Objet : Autorisation environnementale | Dossier IOTA n° 0100303318
Mémoire en réponse à l'avis défavorable du 9 Juillet 2026 de la CLE du SAGE Bièvre.

PARAY CENTRE DE DONNEES. Gestion des eaux pluviales

CONSTRUCTION D'UN CENTRE DE DONNÉES

PC2b - Plan de gestion des eaux pluviales

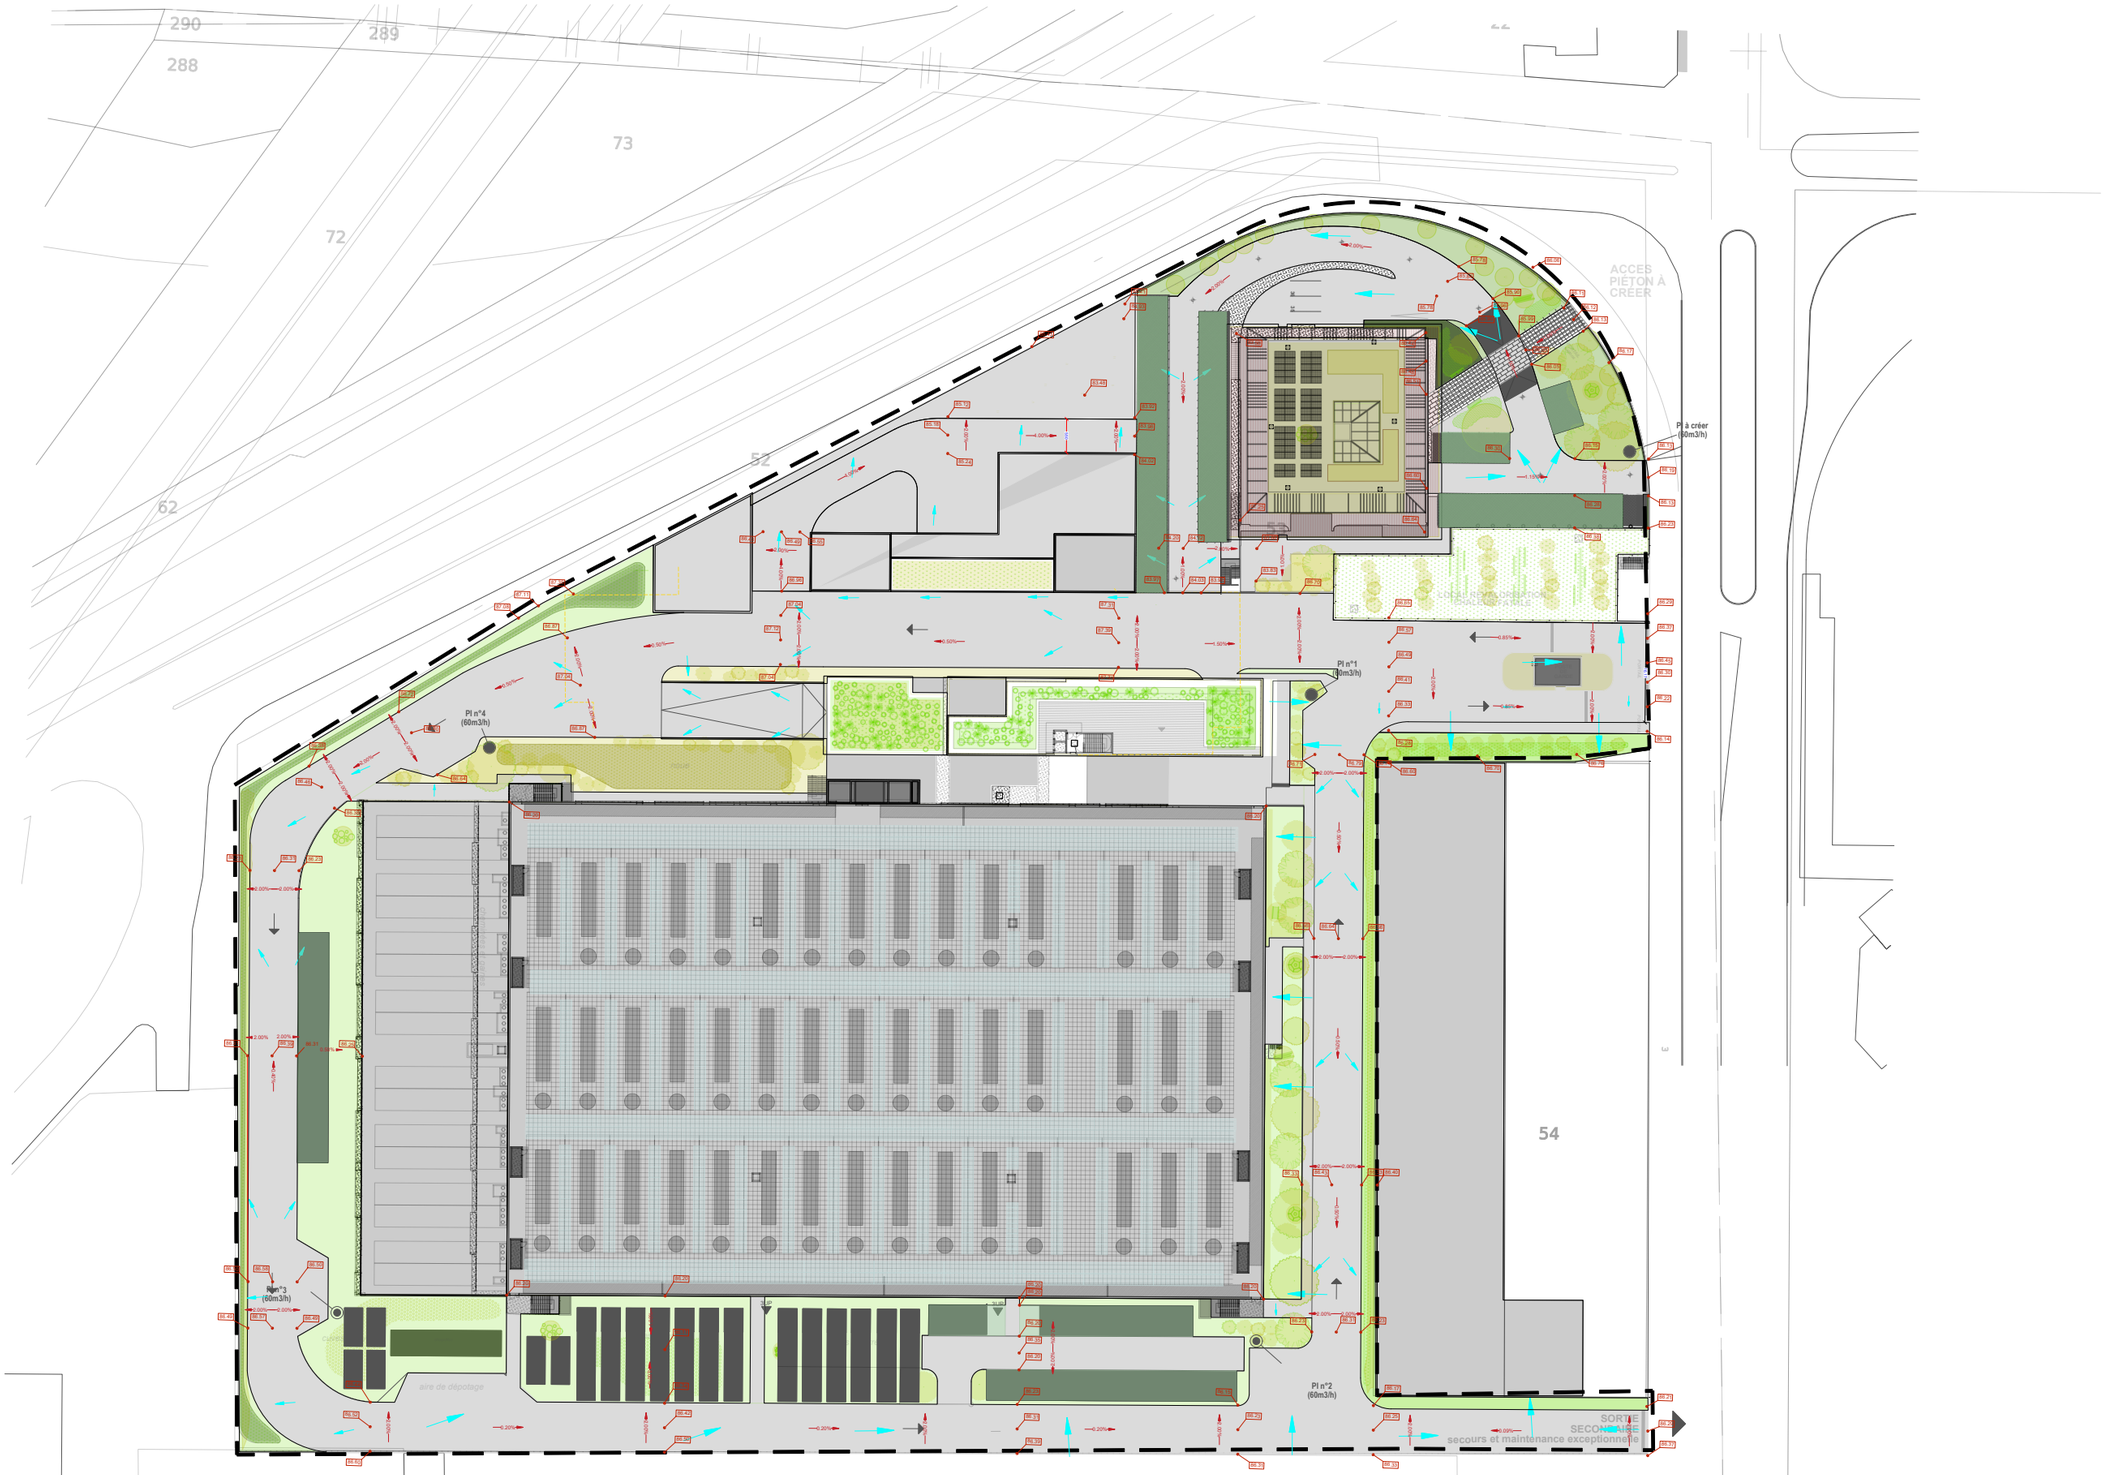
Réserve 1
Q : La CLE du SAGE demande que la part des surfaces de pleine terre utilisée pour l'infiltration par rapport aux surfaces drainantes soit détaillée et que les caractéristiques des ouvrages (surfaces, profondeurs) apparaissent sur le plan masse.

R : Vous trouverez en annexe un plan masse plus détaillé que celui présent dans le dossier de demandes administratives (PJ 1), qui précise la part des surfaces de pleine terre utilisée pour l'infiltration par rapport aux surfaces drainantes ainsi que les caractéristiques des ouvrages (surfaces, profondeurs). Ce plan caractérise chacun des sous-bassins versants et indique le cheminement des eaux pluviales permettant de maximiser l'infiltration aérienne des eaux de pluie.

PC2b - Coupes de gestion des eaux pluviales

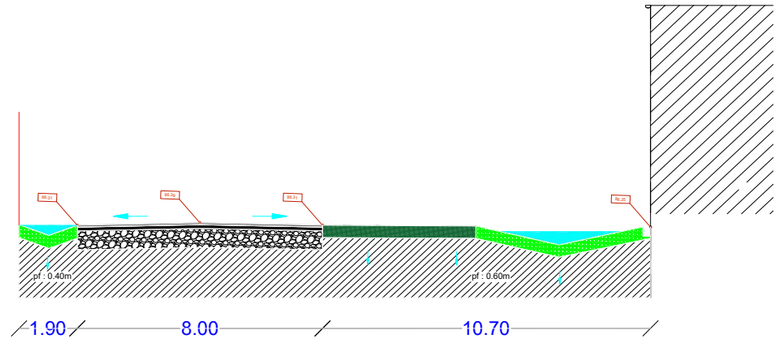
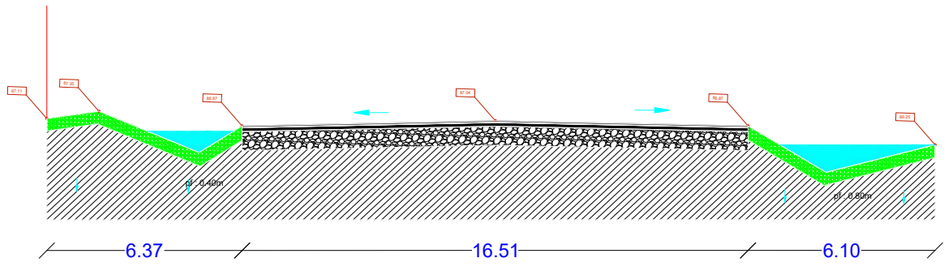
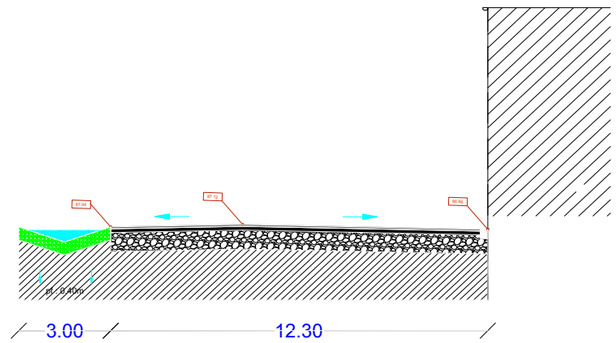
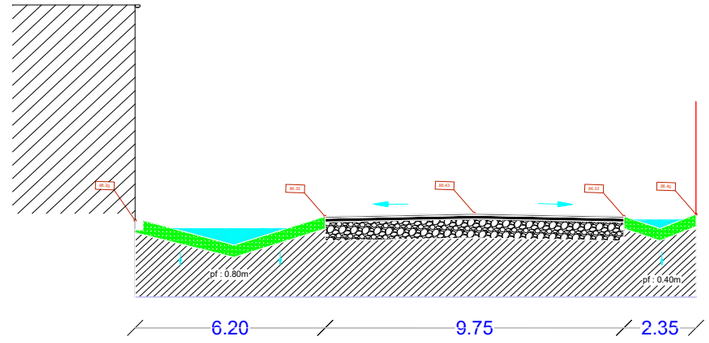
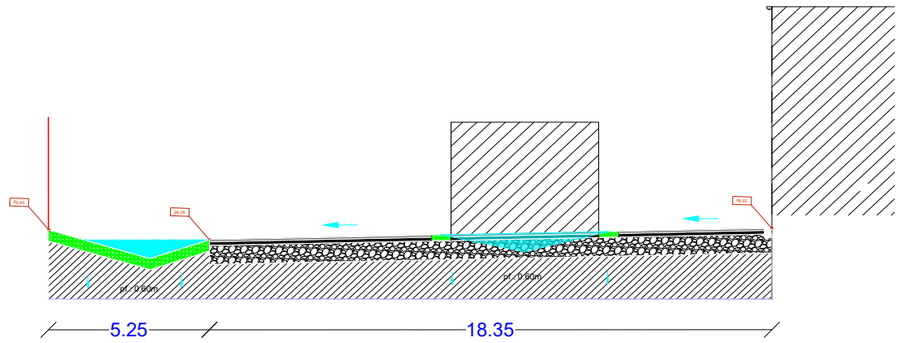
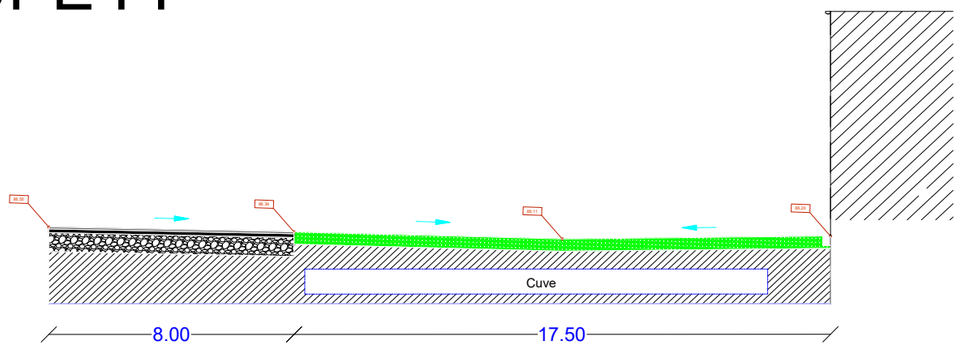
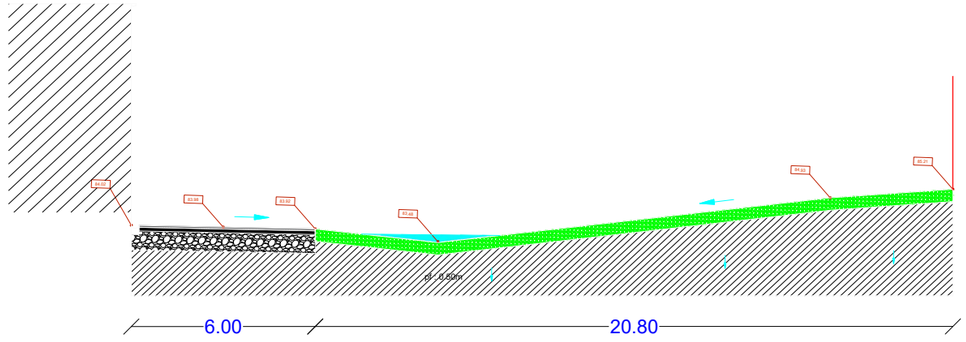
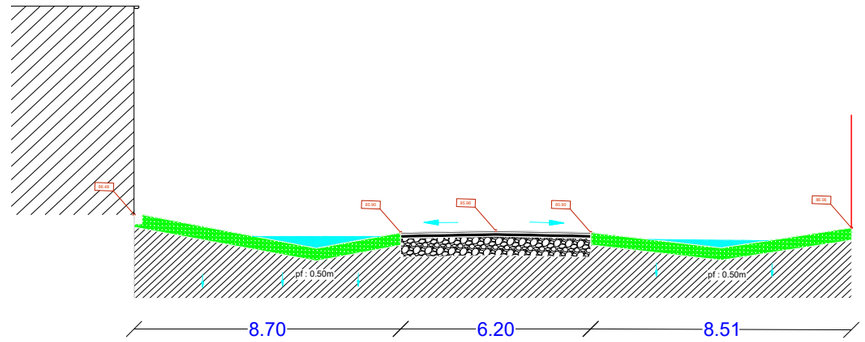
Réserve 2
Q : La CLE demande que le cheminement de l'eau au sein des différents sous-bassin versant mais également entre les ouvrages soit dument présenté notamment sur un plan. En effet, le dossier n'explique pas correctement le cheminement des eaux pluviales au sein de ces différents sous-bassin versants et entre les ouvrages. Il est donc impossible de distinguer les surfaces directement gérées via de la grave drainante sous-voirie des surfaces infiltrées en premier lieu via des ouvrages de pleine-terre.

Réserve 3
Q : La CLE demande que le dossier intègre des coupes ou schémas des ouvrages (à ciel ouvert et chaussée avec grave drainante) afin de pouvoir vérifier la cohérence entre les calculs présentés et les caractéristiques des ouvrages.

R : Le cheminement de l'eau au sein des différents sous-bassin versant mais également entre les ouvrages a été représenté sur les plans, les coupes et le logigramme en annexe (PJ 1, PJ2, PJ 3). Ces documents indiquent la circulation de l'eau de pluie depuis la toiture jusqu'aux ouvrages d'infiltration. Le cheminement des eaux d'incendie est également représenté afin de confirmer le respect des obligations de récupération.

R : Les coupes en annexe (PJ 2) permettent de vérifier la conformité des cheminements avec le règlement du SAGE de la Bièvre pour les bassins versants ainsi que la cohérence avec les calculs présentés (PJ 4).
